改善箇所説明図

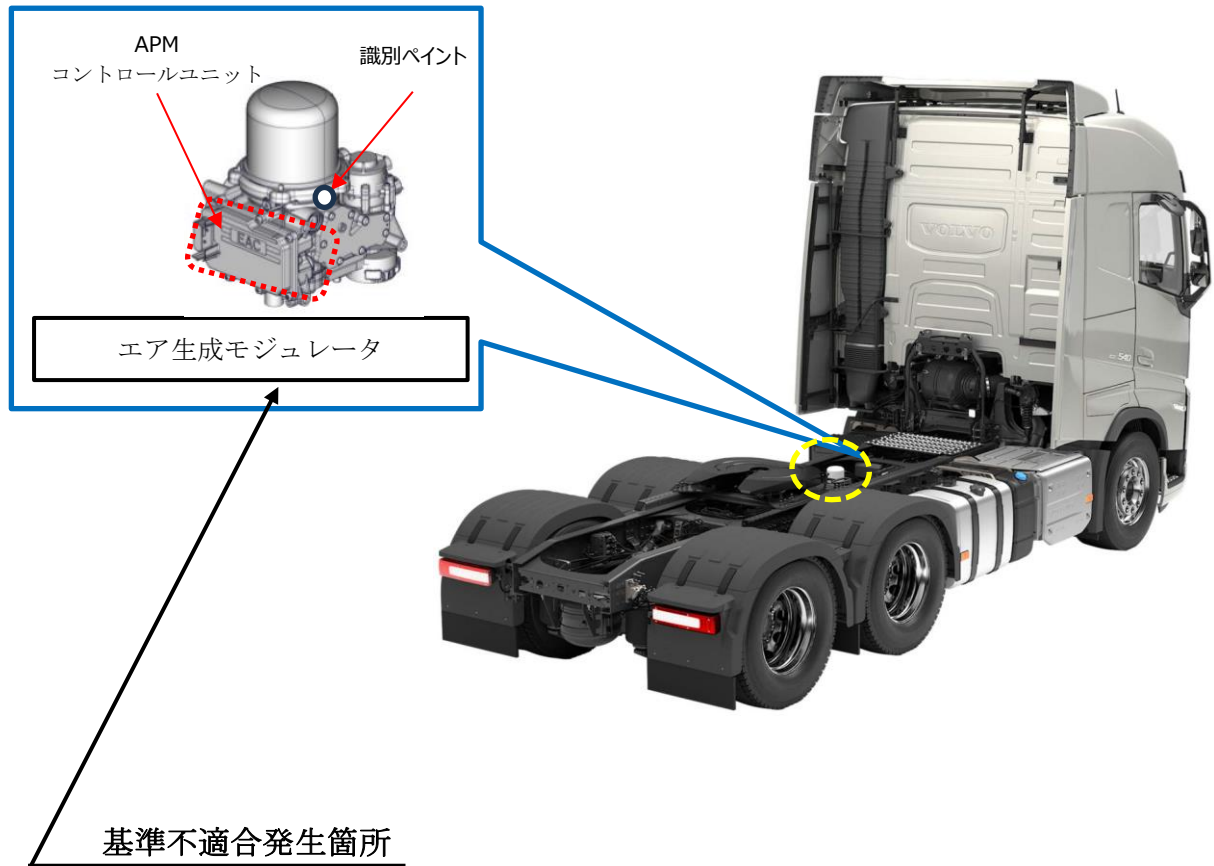
エア生成モジュレータ（APM）において、半導体を変更した際の評価検証が不十分なため、耐久性・信頼性が開発基準を満足していない半導体が組み込まれたものがある。そのため、そのまま使用を続けると、当該半導体の早期劣化により導通異常が発生し、駐車ブレーキ系ソレノイドバルブが不作動となり、駐車ブレーキの機能が損なわれるおそれがある。

全車両、エア生成モジュレータを良品に交換する。

注： は、交換する部品を示す。

識別：作業完了車には、エア生成モジュレータに白ペイントを塗布する。
